5^{open}.00

Dissociation Spi Tangon

Dissociation spi / Tangon

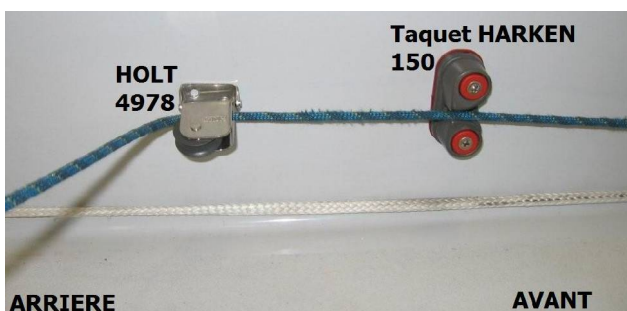
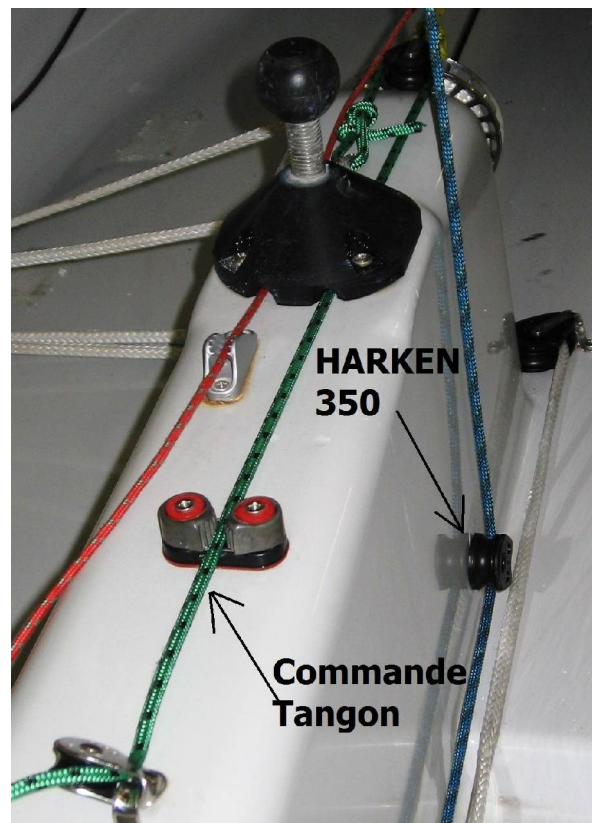
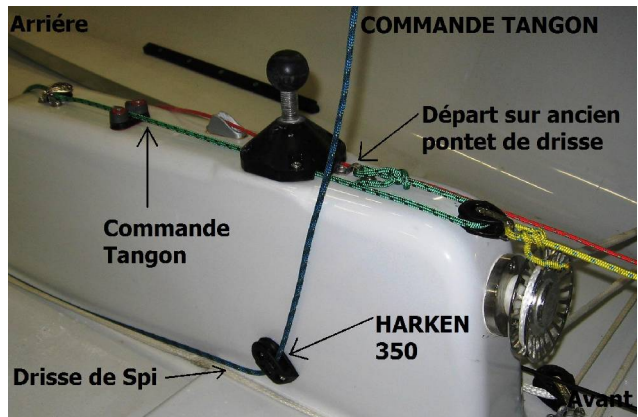
Pour tenir compte d'une demande de certains utilisateurs de l'Open 5.00, à partir du 14 janvier 2008 les règles de classe, avec l'autorisation du chantier Philéas et de l'architecte le Groupe FINOT, permettent la dissociation des commandes de spi et de tangon, la drisse de spi pouvant alors revenir au barreur.

La poulie située devant le pied de mât est enlevée mais le pontet conservé pour la fixation de l'extrémité de la commande de tangon. Celle-ci, diam 5 Long 4,5 m utilise le passage sous le pied de mât et le taquet habituellement utilisés par la drisse de spi.

Le long du puits de quille sur tribord, sont fixés conformément au schéma ci-joint :

une poulie plat pont réf Harken 350 (ou équivalent),
un taquet Harken réf 150 (ou équivalent)

une poulie Holt réf 4978 (ou équivalent)
